già Provincia Regionale di Ragusa

Settore X - Geologia e Tutela Ambientale

Prot. n.: 0004422

OGGETTO: Osservazioni relative al procedimento di valutazione dell'impatto ambientale ai sensi del D.Lgs 152/2006 e ss.mm.ii.. [ID_VIP: 3202] , riguardante il progetto di "perforazione del pozzo esplorativo "Arancio 1 dir" e messa in produzione in caso di mineralizzazione" nell'ambito della concessione di coltivazione di idrocarburi liquidi e gassosi denominata "Ragusa", localizzato nel Comune di Ragusa – proponente società Eni Mediterranea Idrocarburi SpA. Trasmissione parere.

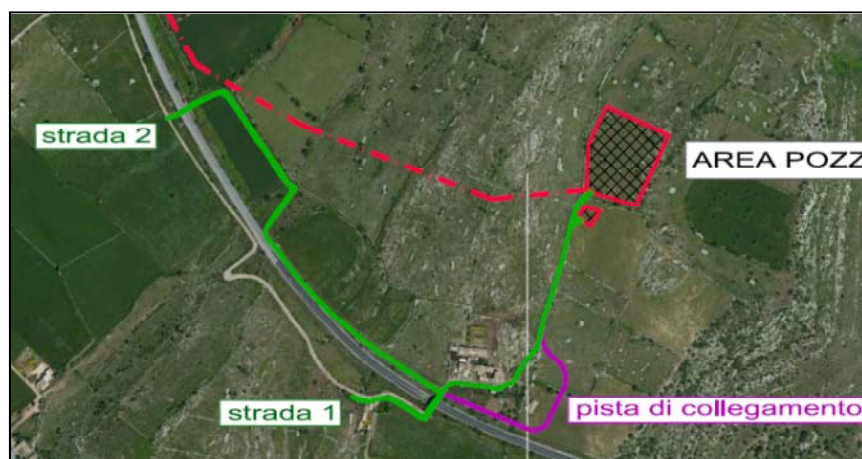
Con l'esecuzione delle strade di accesso n. 1 e 2, i progettisti ritengono che si avrà un miglioramento ed adeguamento della viabilità esistente. Ciò presupporrebbe la presenza di strade, possibilmente asfaltate, la cui sede stradale a seguito dell'intervento verrebbe ampliata.

Dalla visione delle foto aeree della zona e da un sopralluogo effettuato in situ, si fa notare che nelle aree dove dovrebbero essere realizzate le due strade di accesso sono presenti solamente delle strette "trazzere" (non asfaltate) in alcuni casi con caratteristici "muri a secco" prevalentemente abbandonate, che servono solamente per il passaggio di animali o di trattori di piccole dimensioni. Essi si presentano generalmente impraticabili per il passaggio di una normale autovettura.

Allo stato attuale la viabilità esistente viene garantita dalle strade asfaltate presenti che in minima parte vengono interessate dall'intervento; più che un adeguamento e miglioramento della viabilità esistente sembrerebbe la realizzazione di una **viabilità alternativa**.

Nella strada di accesso n. 1, il progetto, in alternativa allo stretto passaggio tra due fabbricati, propone la realizzazione di una "pista di collegamento" della lunghezza di 310 metri. Tale pista di collegamento inizierà da un campo arborato privato con presenza di mandorli, ulivi e fichi d'india. Non si capisce quali siano le intenzioni della Società: adeguarsi allo stretto passaggio tra i due fabbricati, proporre il loro abbattimento o proporre l'abbattimento del campo arborato all'inizio della pista di collegamento.

Per quanto concerne la strada di accesso n. 2 che dovrà essere realizzata, si rileva che il tracciato di buona parte di essa risulta parallelo ed estremamente vicino alla S.S. 115 Sud - Occidentale Sicula, strada che in questo tratto costituisce la principale via di comunicazione tra le città di Ragusa e Modica .
